Mission régionale d'autorité environnementale

**Avis de la mission régionale d'autorité environnementale
de la région Occitanie
sur la mise en compatibilité par déclaration de projet
du plan local d'urbanisme de Fontarêches (30)**

n° saisine 2019-7893
n° MRAe 2019AO184

Plan masse du projet – page 15 du rapport de déclaration de projet

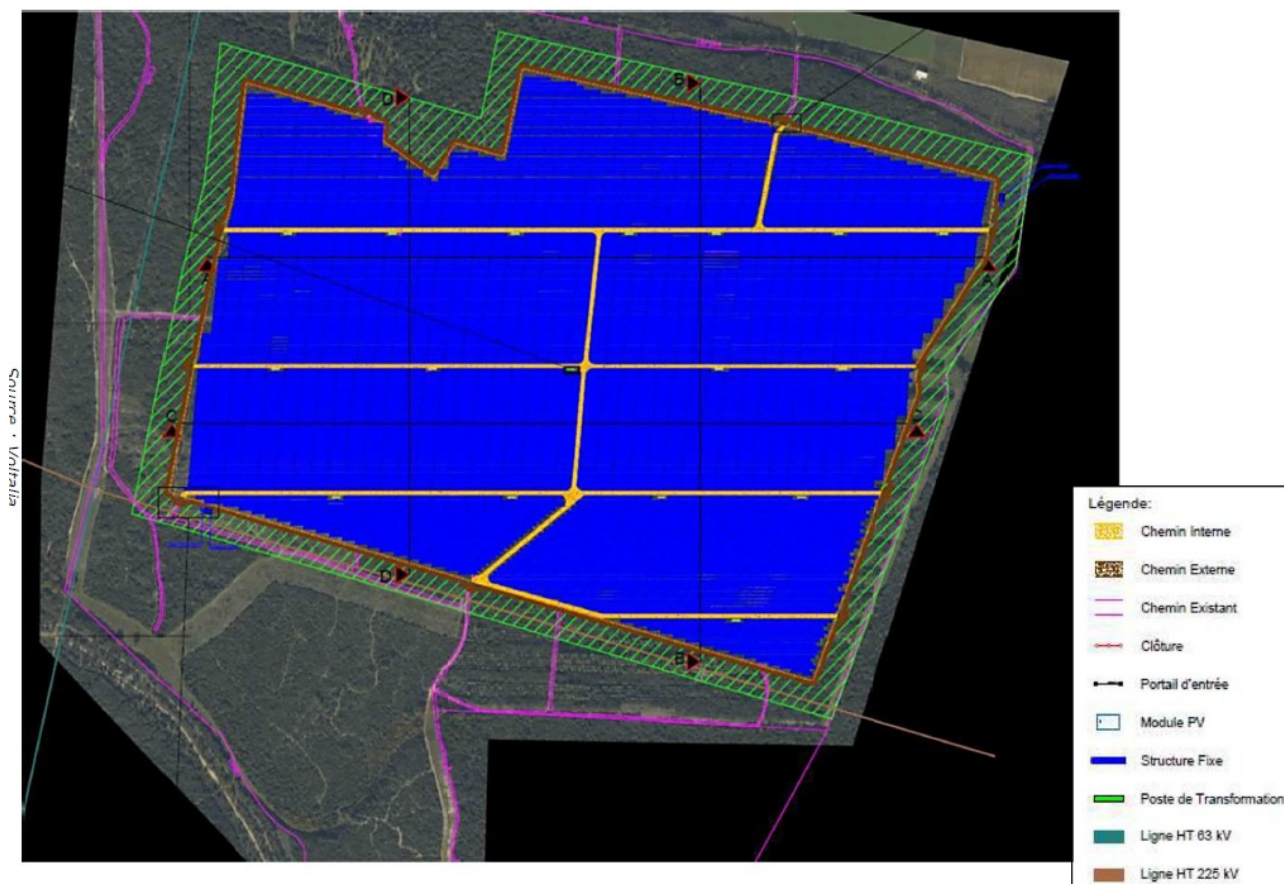
La mise en compatibilité a pour objet le changement en zone Npv à vocation de production d'électricité à partir de l'énergie solaire sur la zone d'étude préalablement identifiée de 160 ha (qui englobe la centrale d'une superficie de 90 ha), et qui représente plus de 30 % de la superficie communale en zone Na. La puissance prévisionnelle du parc est de 102 MWc³ pour une production annuelle estimée à 145 GWh.

De plus, la zone Npv proposée occupe une superficie de 160 ha au sein de la zone naturelle, soit près du double de la superficie du parc photovoltaïque, sans qu'il ne soit précisé le devenir à moyen et long terme de l'occupation du sol de l'espace résiduel.

La MRAe recommande de restreindre la zone Npv au strict nécessaire afin de préserver le caractère naturel du reste de la zone Na.

Synthèse des enjeux écologiques – page 143 de l'étude d'impact

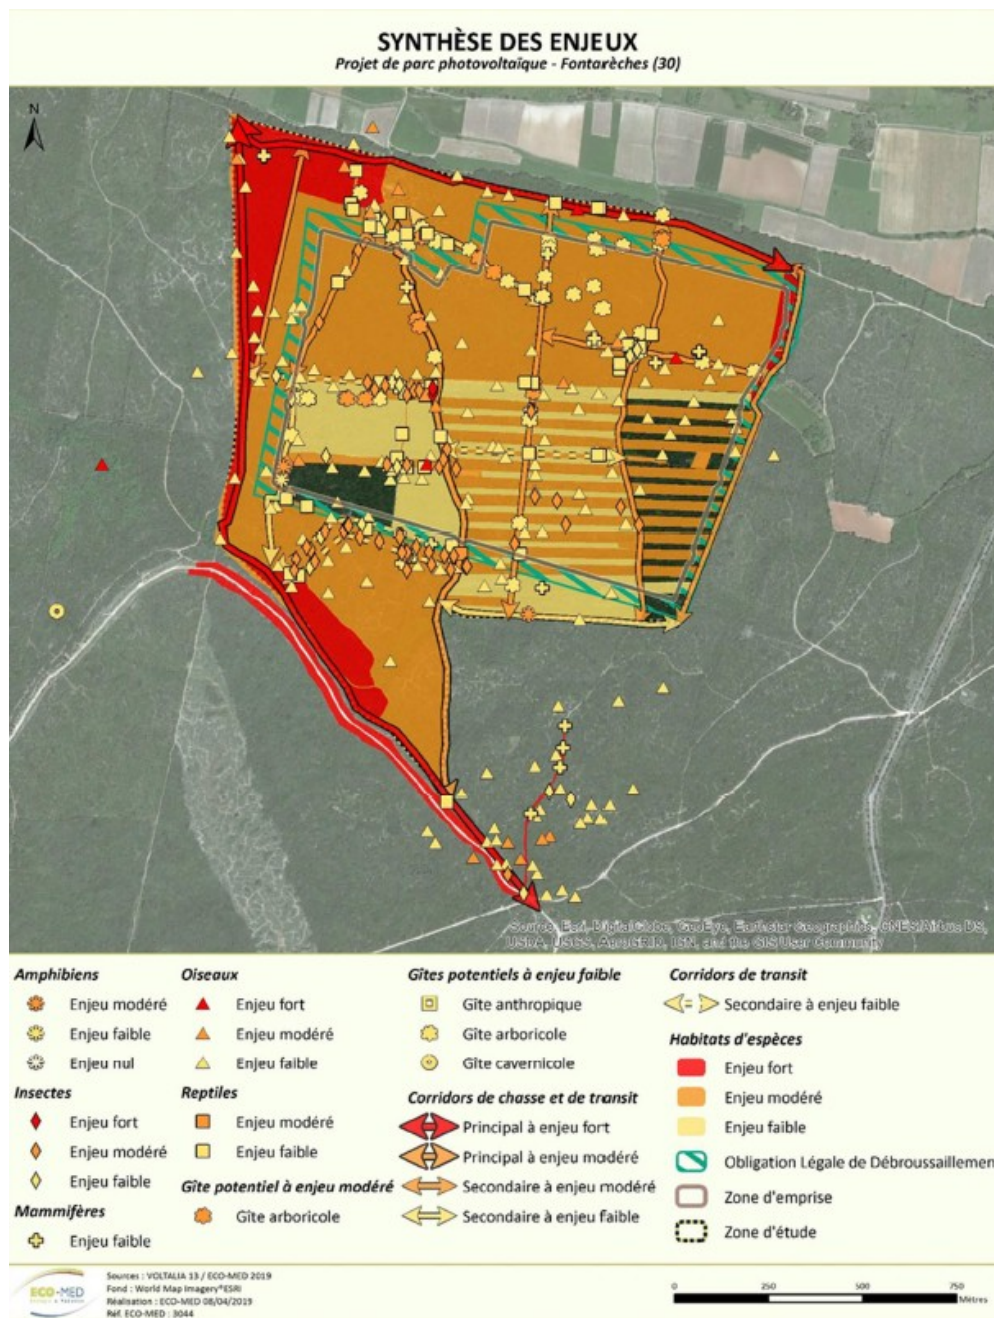
Les inventaires révèlent que la zone est particulièrement concernée par des habitats de chasse et de nidification de nombreux rapaces (circaète Jean-le-Blanc, busard cendré), et de nombreuses espèces d'invertébrés à enjeu local de conservation élevées ont été avérées comme – sans exhaustivité – l'hespéride de la ballote, la prosperine, la diane ou la magicienne dentelée. Quant aux enjeux relatifs aux chiroptères, ils sont représentés par le cortège forestier avec notamment la barbastelle d'Europe, le grand et le petit rhinolophe, qui ont présenté, lors des inventaires, une activité soutenue de chasse en lisière et le long des pistes qui sillonnent les boisements. Par ailleurs la zone de projet est située dans le périmètre du plan national d'action en faveur du vautour percnoptère (domaine vital), ce que le rapport a omis de préciser, avec un impact très probable sur sa zone de chasse pour son alimentation.

D'une manière générale, les mesures d'évitement et de réduction sont jugées insuffisantes par la MRAe, notamment la mesure d'évitement consistant à préserver huit arbres gîtes pour les chauves-souris alors que 44 seront détruits. La zone de reproduction de l'hespéride de la Ballote située au centre du site est certes évitée avec la définition d'une zone tampon de 15 m, mais sa zone d'habitat est très certainement impactée sans qu'il n'en soit fait mention. Les incidences du projet encore fortes ne traduisent pas une démarche « ERC » suffisamment aboutie, en particulier dans le choix de l'emplacement du parc, et ce d'autant plus qu'il n'est pas démontré qu'il serait possible de compenser les impacts résiduels considérables du projet afin d'éviter toute perte nette de biodiversité.

La MRAe recommande de mieux évaluer les incidences du projet sur la biodiversité et les habitats naturels, et plus particulièrement :

- sur les modifications de comportement des espèces à enjeux modérés à forts (recherches alimentaires, axes de migration et de déplacement) ;**
- sur les fonctionnalités écologiques et les mesures.**

Elle recommande ensuite de réévaluer les mesures d'évitement et de réduction, voire de compensation, proportionnées aux enjeux de préservation de la biodiversité significatifs sur le site, et que soient proposées des mesures de préservation des fonctionnalités écologiques.
